Tillgänglighetsinventering av kommuner

Lemland kommunkansli

December 2023

Bild 11 klädhängare personalrum.

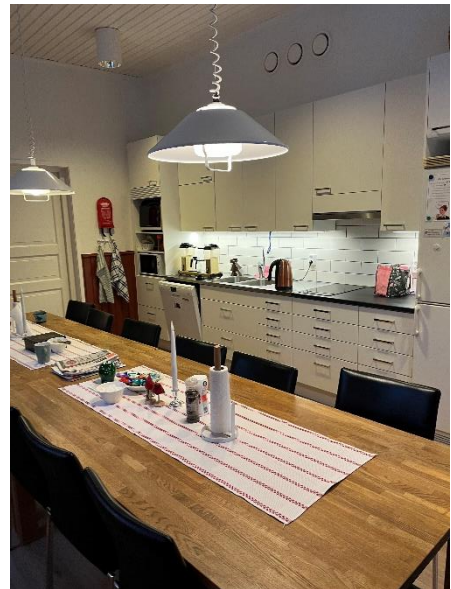
På väg in till personalrummet finns en klädhängare som är upphängd på väggen. Det rekommenderas att sätta en kontrastmarkering för att göra den synlig. Det finns en risk att slå huvudet i den då den sticker ut från väggen. Krokarna finns, det skulle även vara bra att sätta krokarna på väggen på en lägre nivå. Kök och personalrum är i samma utrymme. Rummet är rymligt med god svängyta. Det är låg tröskel in till rummet och det finns markiser för att avskärma dagsljuset. Ljudmiljön är god och fri från buller samt efterklang.
